Landkreis Tirschenreuth
 Stadt Waldershof
 Gemarkung Waldershof

FREISTAAT BAYERN Staatliches Bauamt Amberg - Sulzbach		Unterlage Nr.	5.1
St 2177 "Kulmain - Marktredwitz"		Blatt Nr.	1b
PLANFESTSTELLUNG		Datum	Zeichen
St 2177, Ortsumgebung Waldershof		bearbeitet	
Abschnitt 320, Station 1,731 bis Abschnitt 360, Station 0,272		gezeichnet	
Bau-km 0+000 bis Bau-km 3+424		geprüft	Dez. 2015 Paulus
Bauwerksplan		geprüft	Dez. 2015 Viehmann
Maßstab: 1 : 1000			
Aufgestellt Amberg, den 18.12.2015 Staatliches Bauamt Amberg - Sulzbach Wasmuth, Leitender Baudirektor

Tektur B vom 28.02.2018

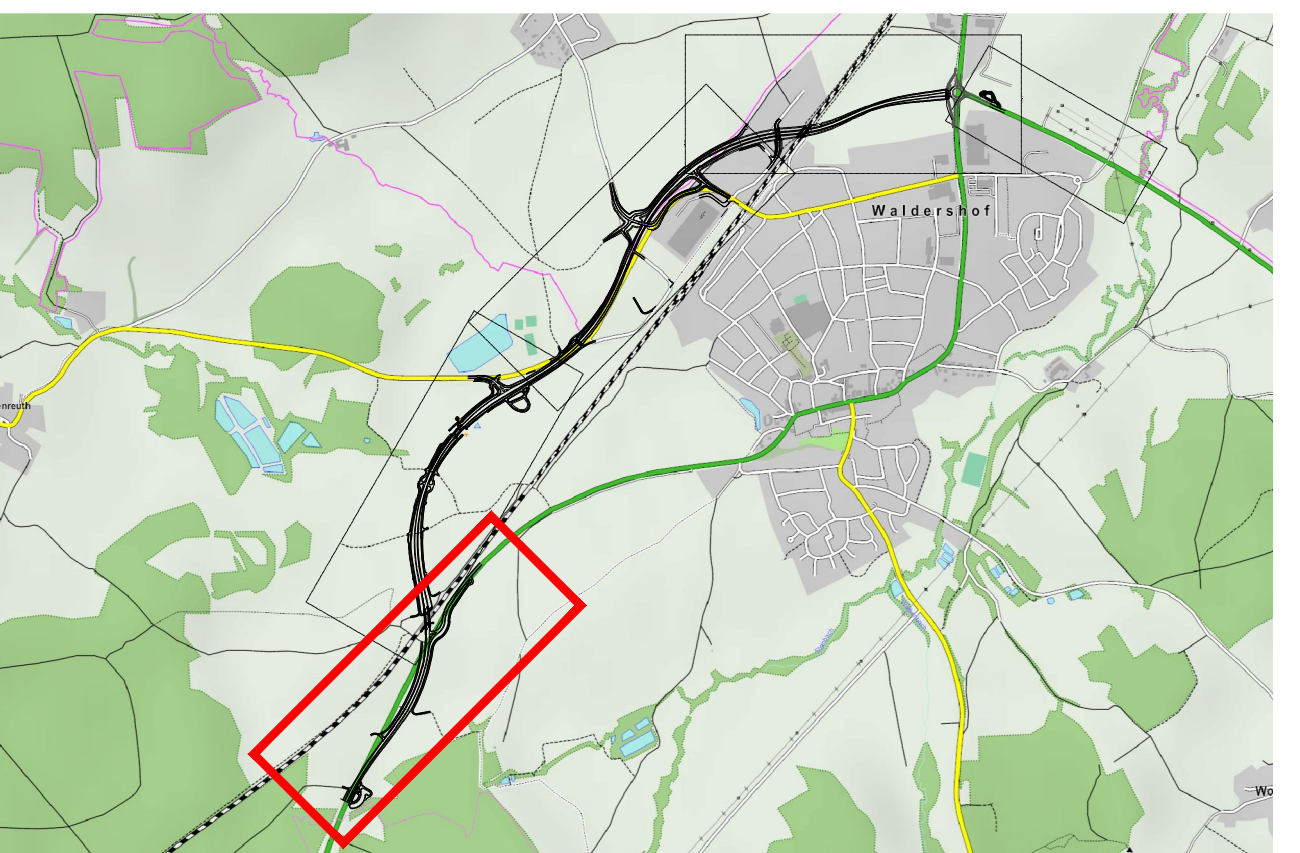
1.	Tektur B: Kompletter Rückbau der St2177; neuer OFW von 0+245 bis 0+455	Jan. 2018	Reinel
2.	Tektur B: Entfall der Ausgleichsfläche A1 von km 0+250 bis km 0+500	Jan. 2018	Reinel
Nr.	Art der Änderung	Datum	Name
